ÚZEMNÍ PLÁN MĚSTA BRNA

Textová část Odůvodnění

Kapitola 18 Rozhodnutí o námitkách (včetně odůvodnění)

Souhrn podání SP9 *(s osobními údaji)*

10/8. Ulice Vinohradská – varianta III.

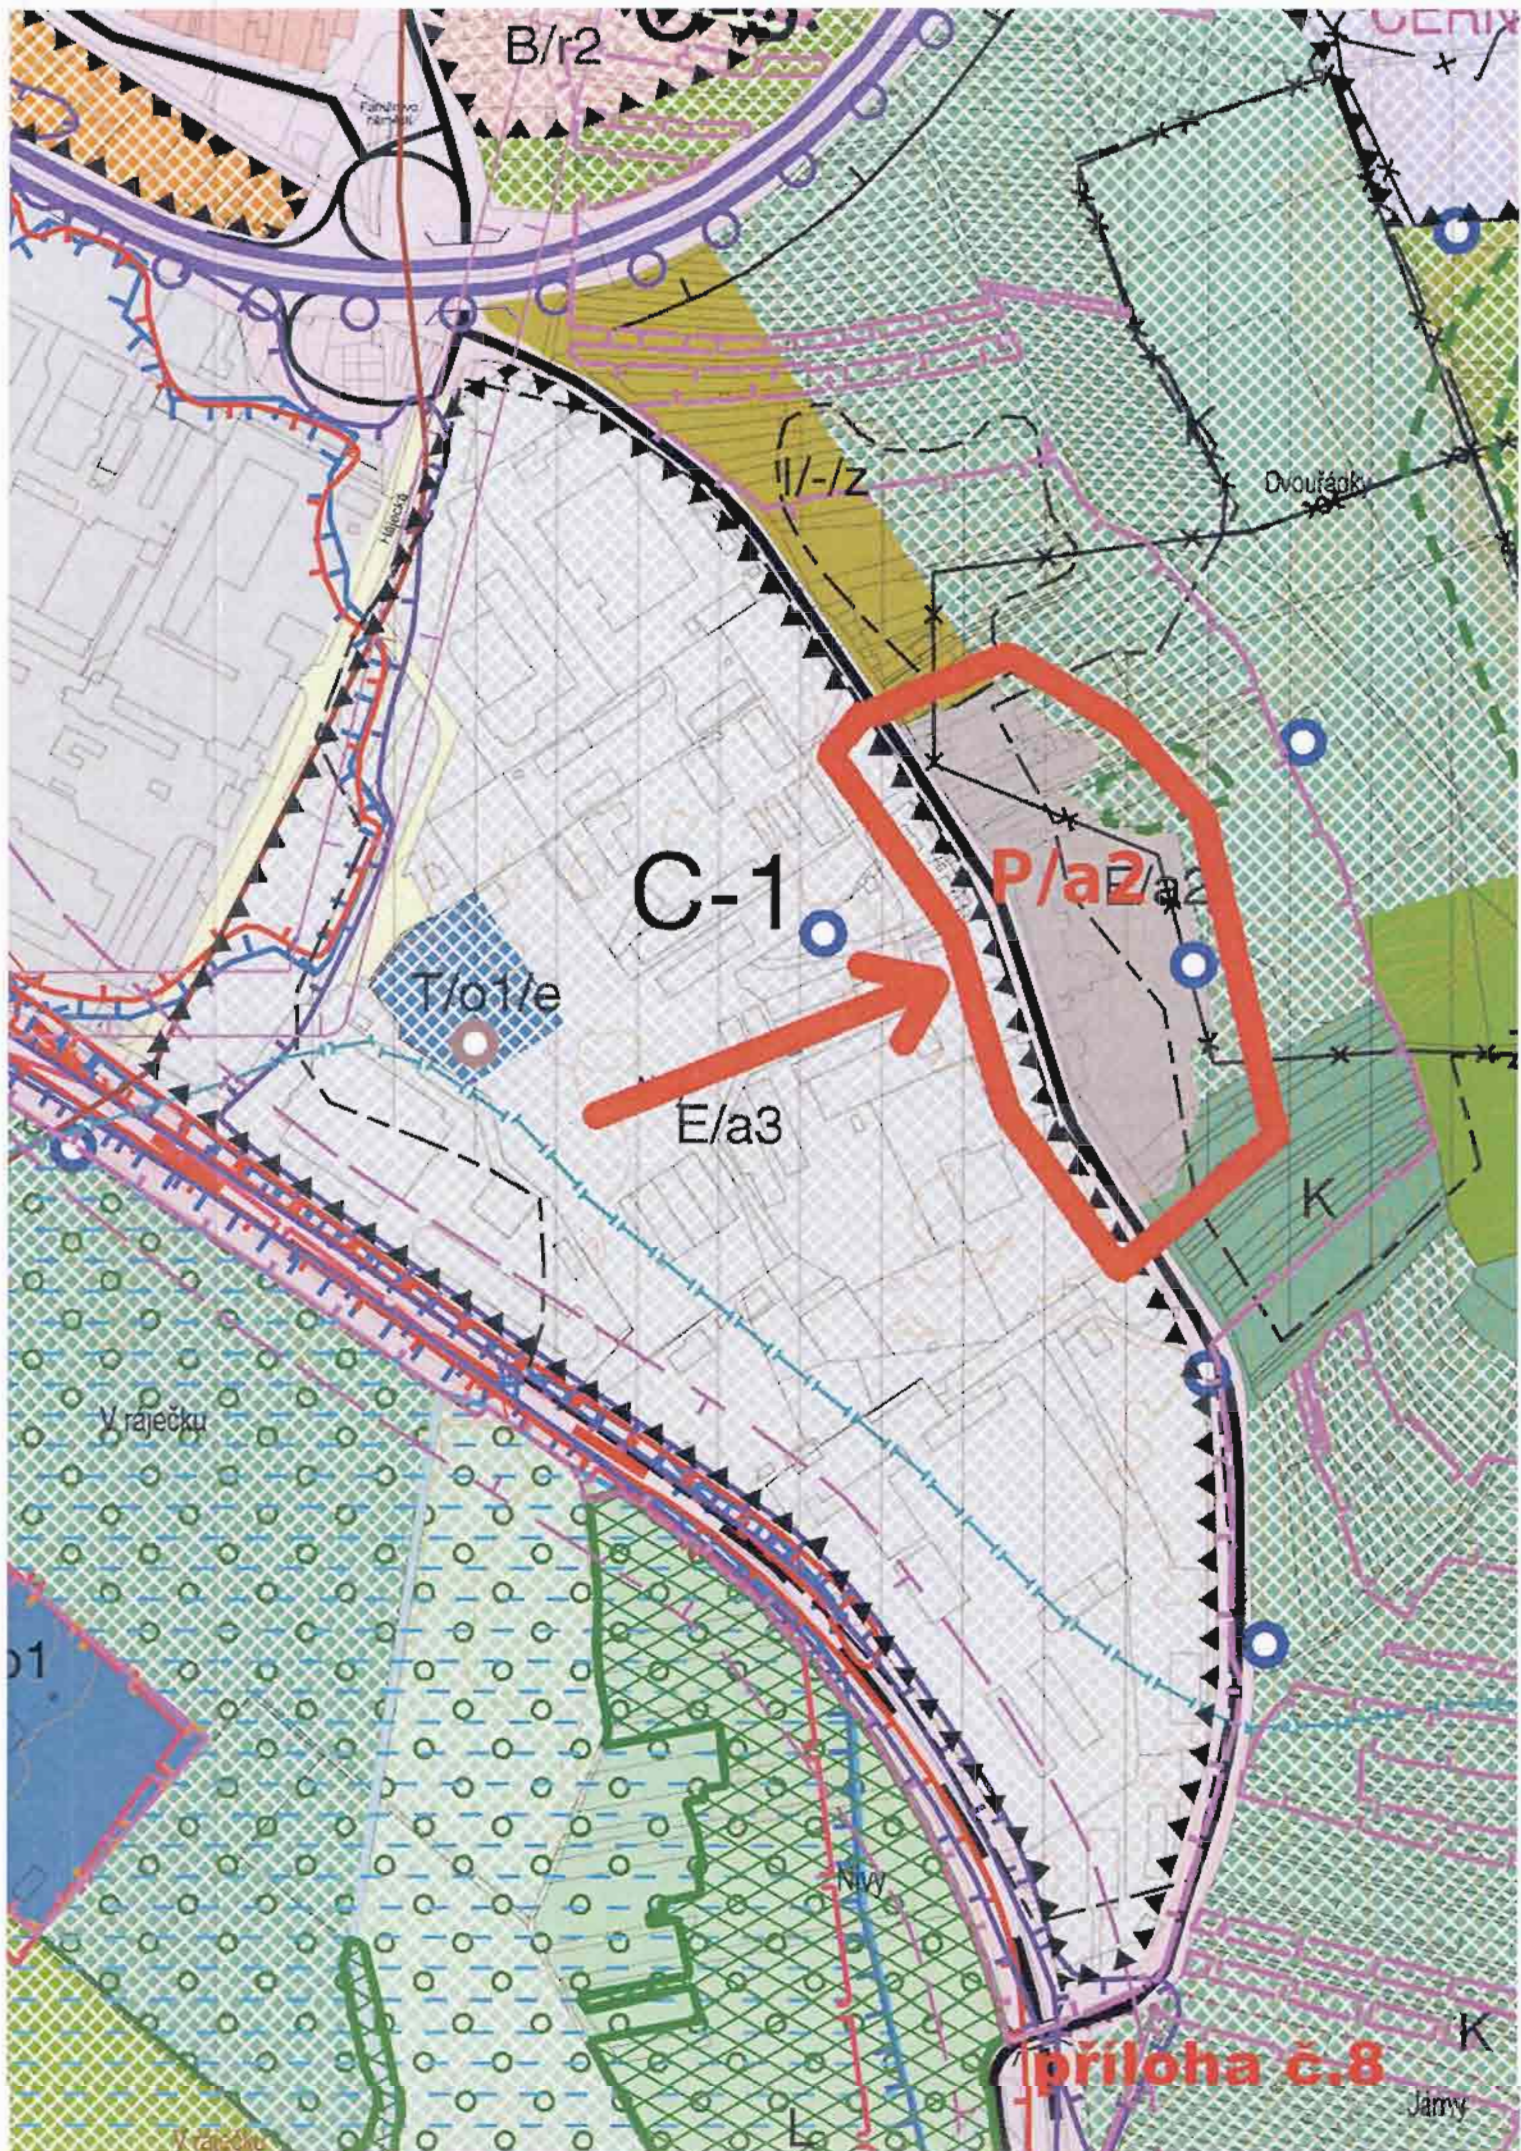
ZMČČ **požaduje** zpracovat při ul. Vinohradská dodržení varianty III. Plochy E/a2 nahradit plochou P/a2. Na uvedené ploše jsou areály výrobních firem. /10/8

10/9. Dvouřádky - zahrádky

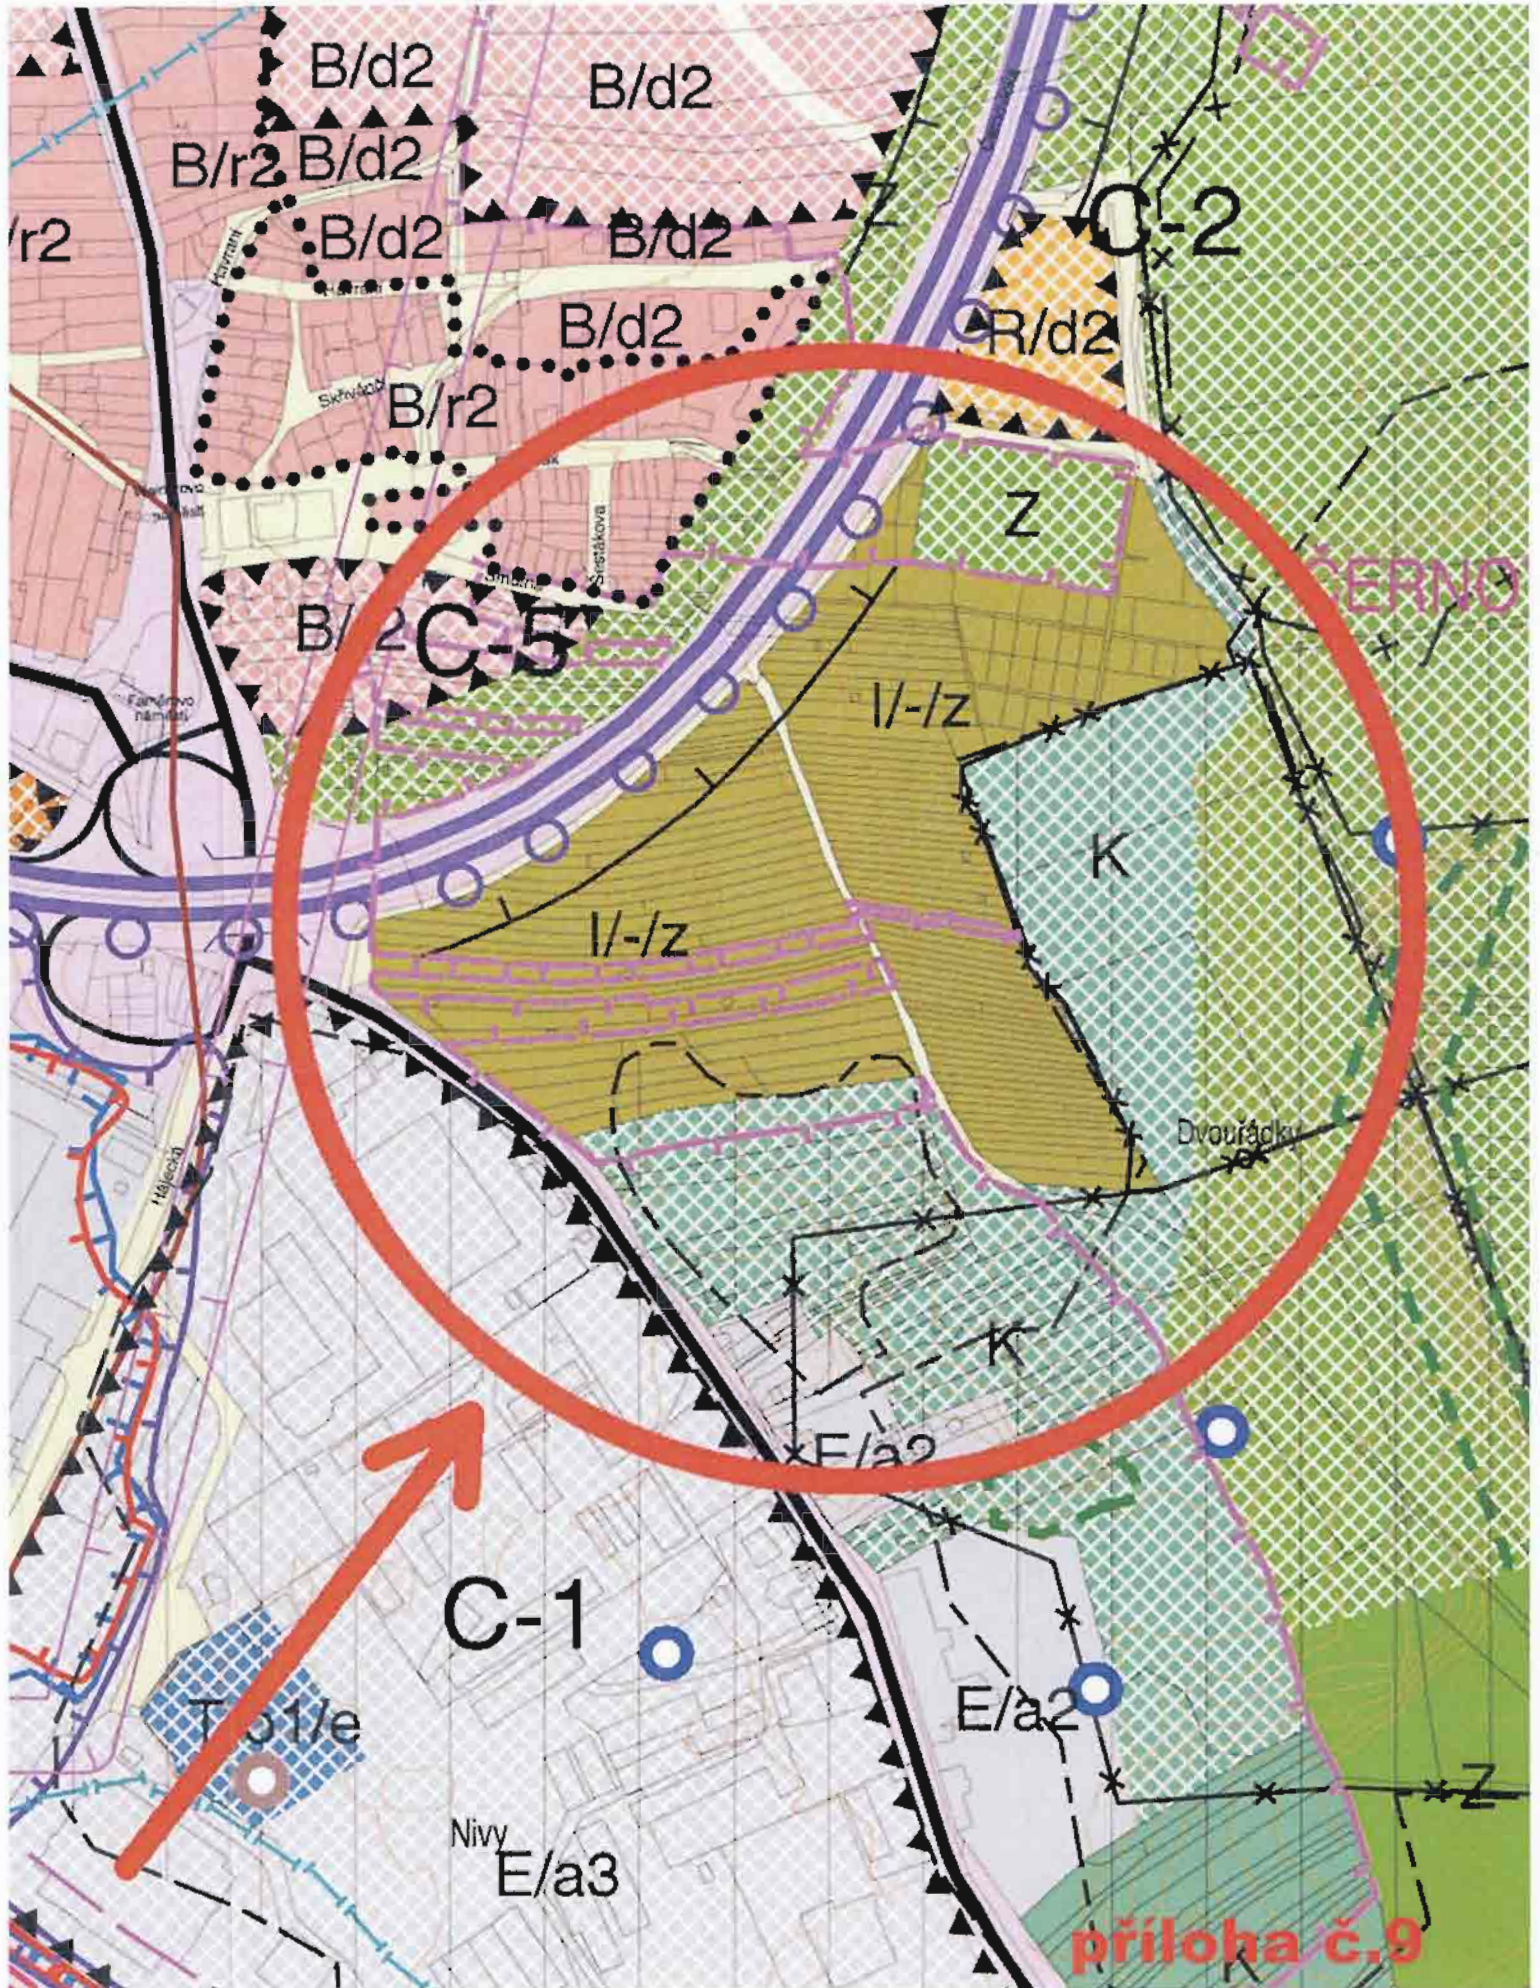
ZMČČ **požaduje** zapracovat - při ulici Černovické na „Dvouřádcích“ ponechat plochu zahrádek vyznačené ve variantě II I-/Z /10/9

10/10. Plocha před areálem Mosilany

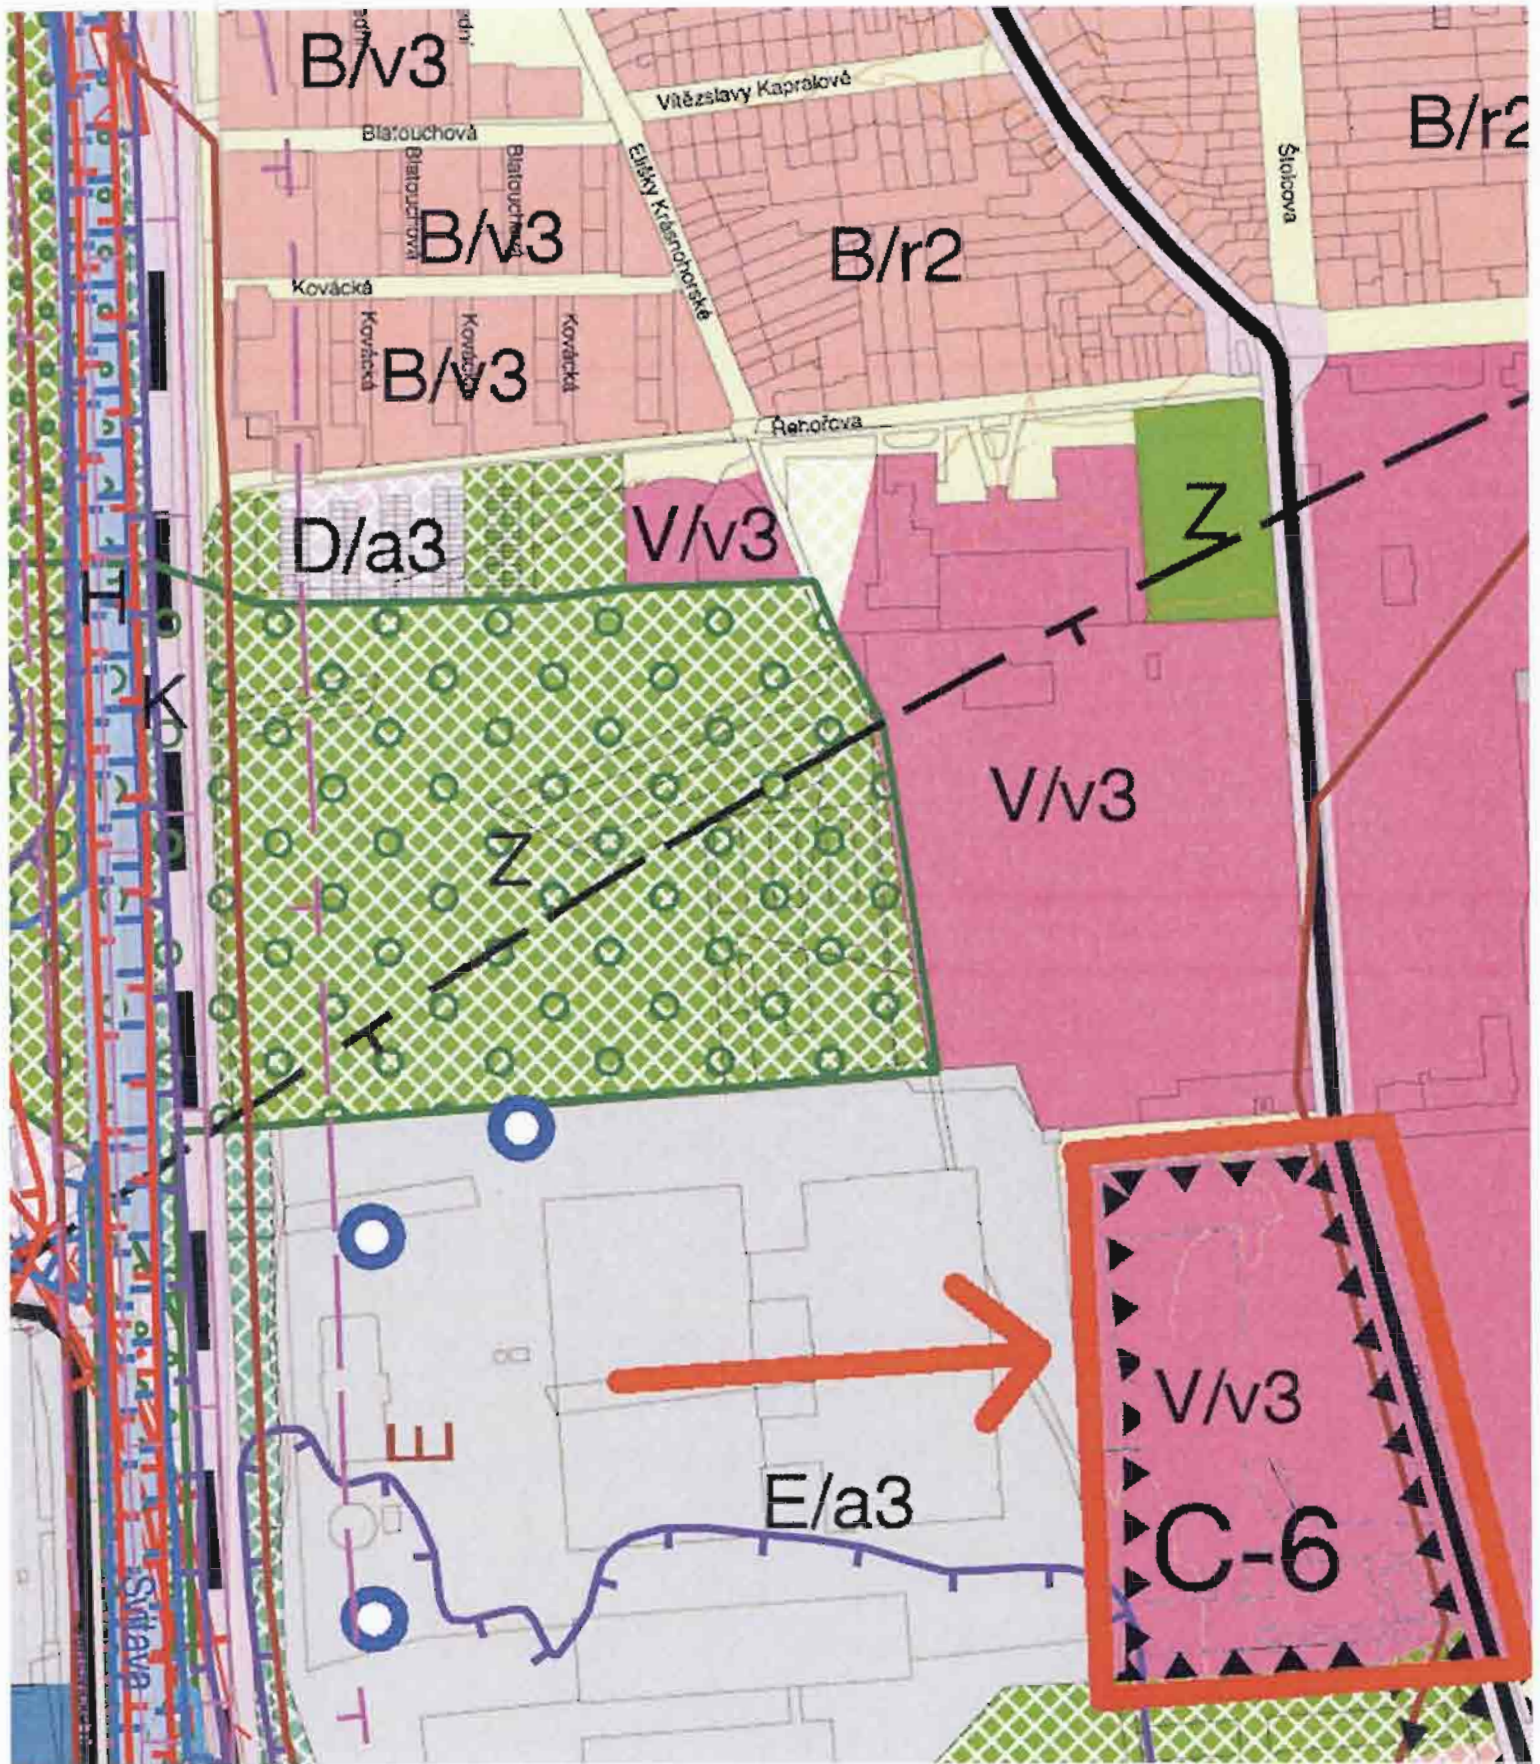
ZMČČ **požaduje** zpracovat - při ulici Charbulova před areálem Nové Mosilany změnit ve všech variantách navrhované podmínky využití územní plochy komerční vybavenosti W/v3 na plochu veřejné vybavenosti (V) V/v3 /10/10
